SERVICE INFO – INA 0061

Erstatning af strammeruller

531 0037 10 og 531 0353 10 (drivsystemet til hjælpeaggregater) for 531 0241 10

Billede 1: Skema over enkelte strammeruller og deres forskelle

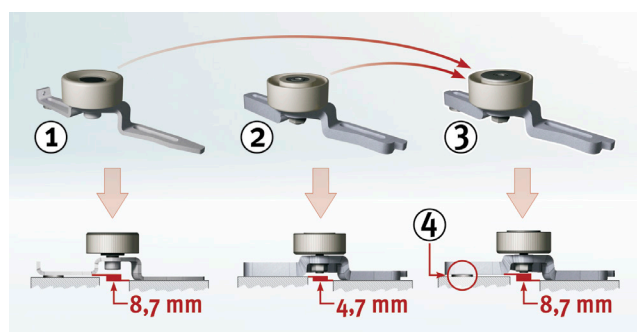
Begge strammeruller med ordrenr. 531 0037 10 og 531 0353 10 (monteret i hjælpeaggregaternes drivsystem) er blevet erstattet med ordrenr. 531 0241 10.

En 4 mm skive er vedlagt til strammerulle 531 0241 10 for at udligne højdeforskellen.
